Declaração de Impacte Ambiental

Designação do Projeto:	Alteração ao Loteamento Parque de Santa Cruz Aquaterra Masterplan
Fase em que se encontra o Projeto	Estudo Prévio
Tipologia de Projeto	Infraestruturas
Enquadramento no regime jurídico de AIA	Alínea a) do n.º 10, área sensível, do Anexo II do Decreto-Lei n.º 151-B/2013, de 31 de outubro, alterado e republicado pelo Decreto-Lei n.º 152-B/2017, de 11 de dezembro
Localização (freguesia e concelho)	União das Freguesias de Carnaxide, concelho de Oeiras
Identificação das áreas sensíveis (alínea a) do artigo 2º do DL 151-B/2013, de 31 de outubro), na sua atual redação	Aqueduto das Francesas, ramal subsidiário do Aqueduto das Águas Livres - classificado como Monumento Nacional.
Proponente	SCJCKL, SA
Entidade licenciadora	Câmara Municipal de Oeiras
Autoridade de AIA	Comissão de Coordenação e Desenvolvimento Regional de Lisboa e Vale do Tejo

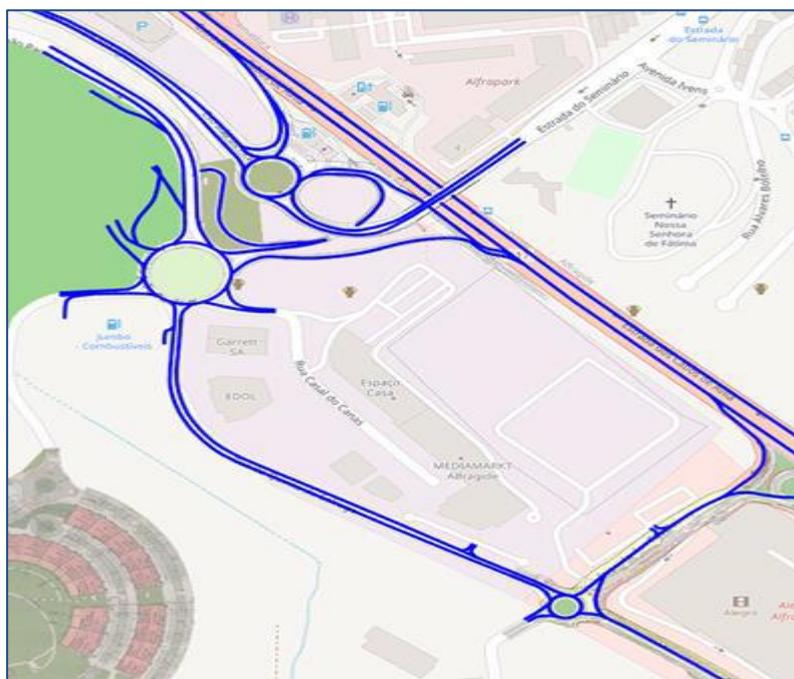
10. Apresentar um estudo relativo à microssimulação nas ligações de desempenho crítico da rede analisada (conforme figura seguinte), para o cenário com plano/intervenções para o ano horizonte (no qual a procura é máxima) e nas horas de ponta de dia útil e de sábado (períodos de desempenho crítico).
